伊方原発3号機運転差止訴訟意見書

2016年2月17日

滝谷紘一

**非常用取水設備の耐震Cクラスの過誤
及び被告の耐津波安全性反論の問題点**

図1 伊方3号機の原子炉崩壊熱除去に必要な設備構成

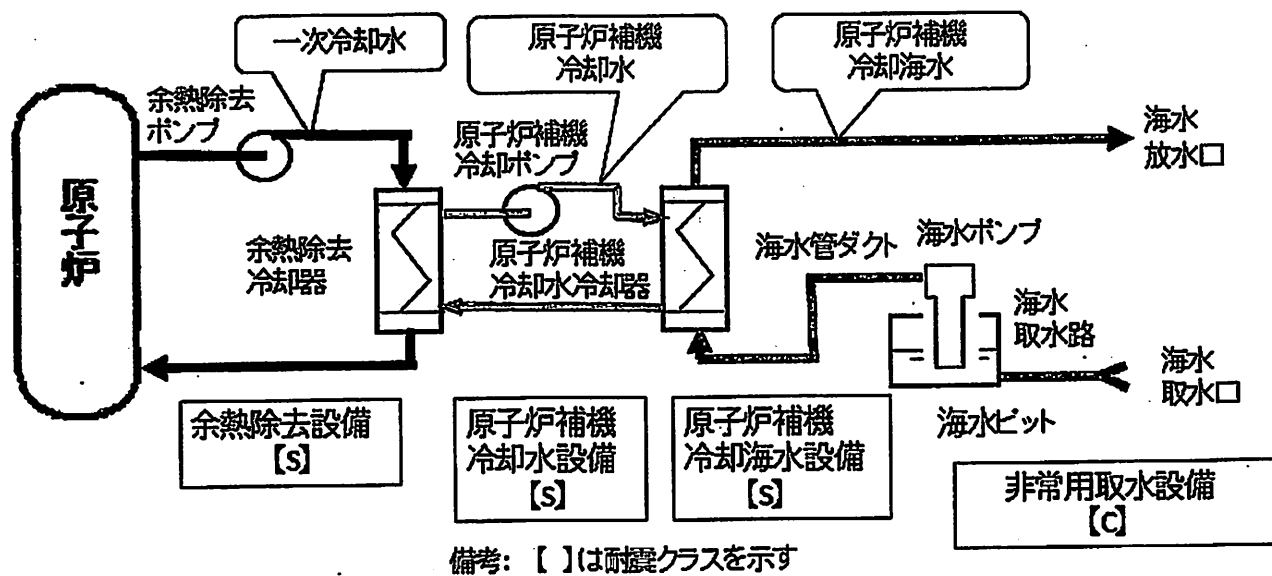
- (1) 伊方3号機の原子炉の崩壊熱除去に必要な設備構成を、後掲図1(9頁)に示す。図に示すように、余熱除去設備、原子炉補機冷却水設備、原子炉補機冷却海水設備及び非常用取水設備で構成されている。(図の【 】内に各設備の耐震クラスを記す。非常用取水設備のみCであることが本意見書で指摘する問題点である。これについては後で詳しく論じる。)

- (2) この原子炉補機冷却海水を海から取水する設備が、非常用取水設備である。図1に示されているとおり、非常用取水設備が機能しなければ原子炉の崩壊熱を海に放出できなくなり、崩壊熱除去機能喪失に至る。その安全上の重要度が高いことは、原子力規制委員会の「規則の解釈」(文献2)で参照を求めている「原子炉施設の安全機能の重要度分類に関する審査指針」(文献3)において、「異常影響緩和系」の最上位であるMS-1とされている

- (4) ここで特筆しておくことは、非常用取水設備は、その名前が示すとおり、非常用、すなわち通常運転状態から逸脱した異常や事故の発生時ににおいて原子炉施設の安全性を確保するための重要な機能を持っていることである。設計基準対処設備として原子炉の崩壊熱を除去する上で、その耐震重要度は、余熱除去設備、原子炉補機冷却水設備、原子炉補機冷却海水設備と同等でなければならないことは、図 1 の設備構成から自明である。

なぜならば、もし基準地震動 Ss 相当の地震が発生した際に、非常用取水設備が破損すると、他の設備が健全性を保っていても、原子炉補機冷却海水設備への海水供給ができなくなって、原子炉補機冷却水の温度が異常に上昇し、原子炉の崩壊熱除去機能の喪失という事態に陥るからである。

図2 非常用取水設備の敷地内配置図

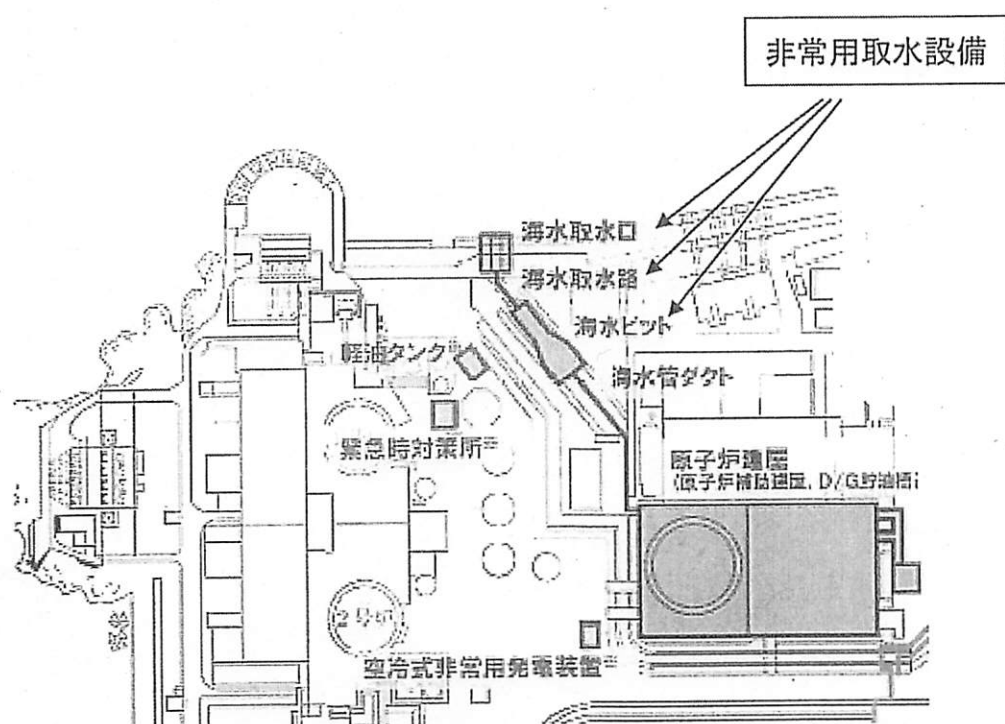
- (3) 図 2 (10 頁) に伊方 3 号機の非常用取水設備の敷地内配置図を示す(文献 1)。図 1 と図 2 に示されているように、非常用取水設備は、海水取水口、海水取水路及び海水ピットで構成されている。海水ピットには、後述のとおりポンプ室とスクリーン室及び堰が設けられている。
